## 設工認（その8）耐震補強工事に係る注記適用について

原規規発第 2103054 号にて認可を受けた原子炉施設（放射性廃棄物の廃棄施設）の変更に係る設計及び工事の計画の認可申請（その8）（以下「設工認」という。）のうち、減容処理棟の梁の増し打ち補強（No. 1）において、設工認添付図に記載の注記を適用し、一部の個所について、施工方法をフレア溶接からあと施工アンカーによる施工に変更したいと考えております。

減容処理棟の梁の増し打ち補強 (No. 1)

図1 コールド機械室の梁の増し打ち補強 (No. 1) 変更前  
 設工認より抜粋

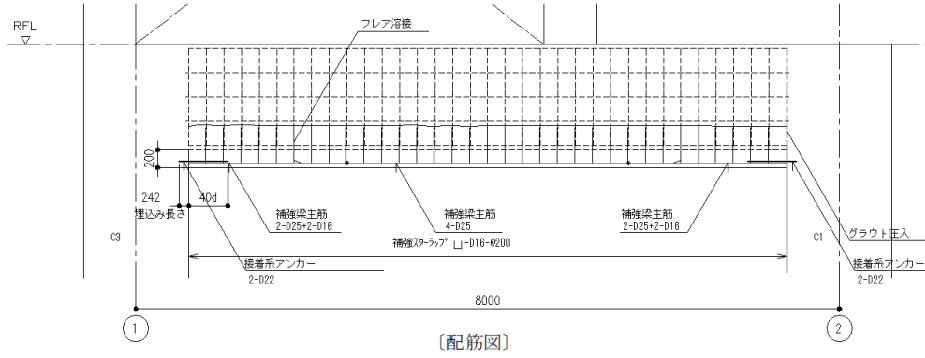
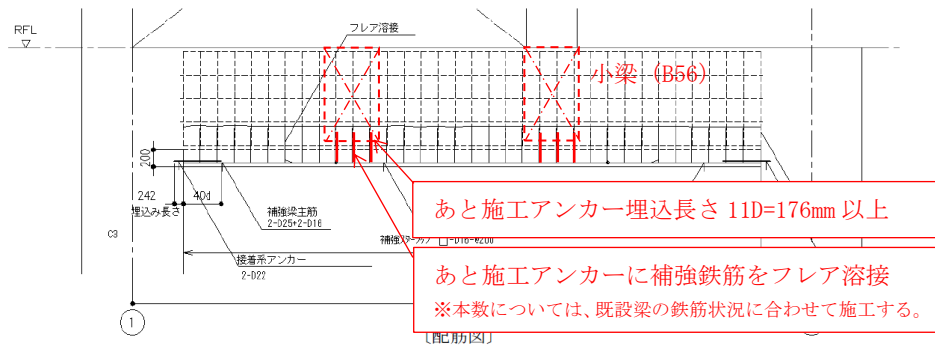
減容処理棟の梁の増し打ち補強（No. 1）については、設工認において、既設の鉄筋（あばら筋）にフレア溶接することとしておりますが、施工時の作業安全性に係るリスク低減の観点から、今回補強する大梁のうち小梁と接続する部分のみ、あと施工アンカーを施工し、あと施工アンカーに補強鉄筋をフレア溶接する施工に変更したいと考えております。（詳細は別紙1参照）

本変更については、設工認に記載している注記「既存部材の据付状態等により、本図のとおりにより工事できない場合、新設部材の据付状態を変更することがある。この場合、同等以上の耐力を確保した施工とする。」を適用しての変更該当するものと考えます。本図のとおりにより工事できない（＝施工方法を一部変更する）理由を補足説明資料1に、同等以上の耐力を確保した施工の根拠を補足説明資料2に示します。

図2 コールド機械室の梁の増し打ち補強 (No. 1) 変更後  
 設工認より抜粋、加筆

補足図1 小梁下をフレア溶接する場合

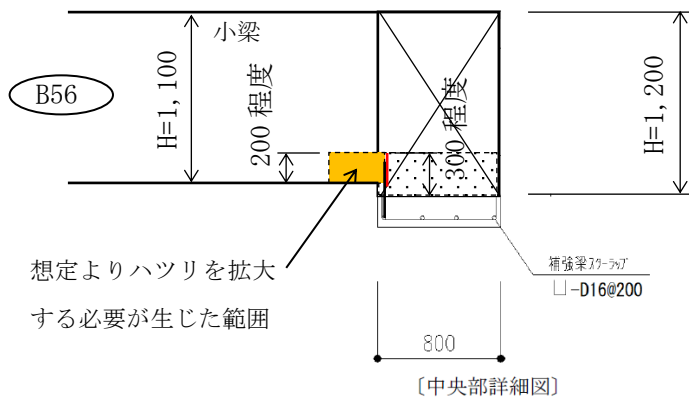
梁下の増し打ち補強は既設のあばら筋をハツリ出し、あばら筋にフレア溶接で接合する計画であるが、既設の小梁と接続する部分については、フレア溶接長さを確保するため小梁の下端 ( $12D=12 \times 16=192\text{mm} \rightarrow 200\text{mm}$ ) までハツリ出す必要がある。(補足図1参照)

本補強個所については、高所であることに加え、梁下に複数のダクト等が敷設してあり、詳細設計の段階における鉄筋探査等が困難であったため、現在進めている工事の中で、施工段階における詳細な鉄筋探査等の調査を実施した。その結果、小梁との取り合い部は配筋が密に入っており、フレア溶接を行うためには、今回、補強の必要がない小梁側のはつり範囲を設計段階の想定より拡大する必要があることが判明した。

補足図2 小梁の応力図のイメージ

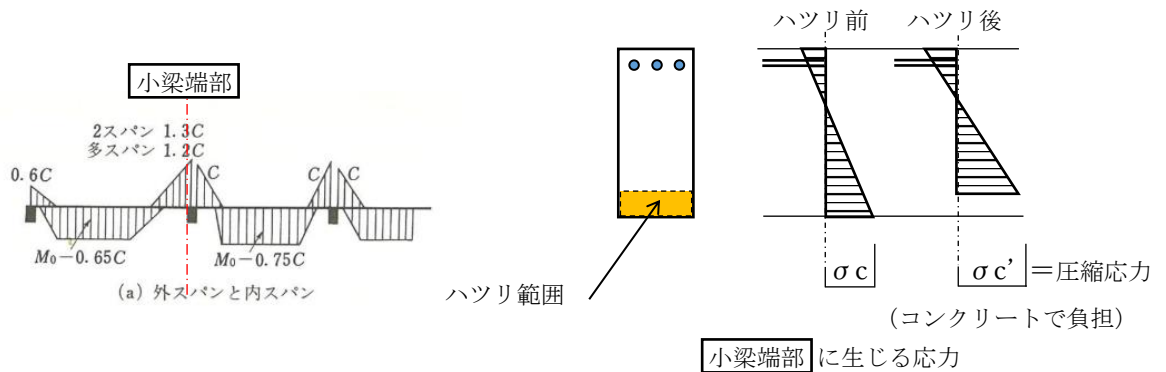
小梁は床からの常時荷重等を負担しており、大梁との接続部分の応力は上端引張、下端圧縮側となる曲げモーメントが生じている。(補足図2参照) 一般に鉄筋コンクリートは、引張は鉄筋、圧縮はコンクリートで負担しており、当該施工位置の小梁下端は圧縮が常時作用している。したがって、施工段階における作業安全上のリスクを低減する観点から、常時圧縮力を負担しているコンクリートを想定より拡大してハツリ出し、フレア溶接で施工する補強方法ではなく、小梁と接続する部分のみ、フレア溶接と同等以上の耐力を確保することが出来るあと施工アンカーで施工する補強方法に変更したい。

補足図 3 コーン面積  $A_c$

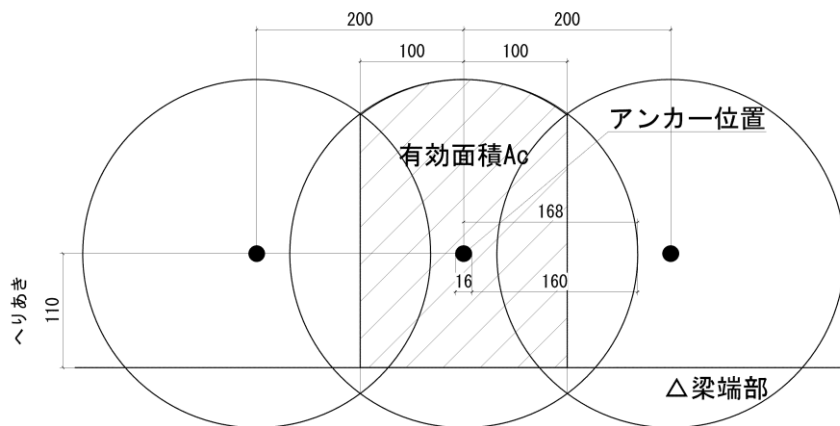
10d の時の有効面積は、下図のとおりとなり、

$$A_c = 53,475 \text{ mm}^2$$

$T_{a2} = 0.23\sqrt{24} \times A_c = 60,254 > 58,705 = T_{a1}$  母材耐力より大きくなる。  
=耐力は母材耐力で決まる。
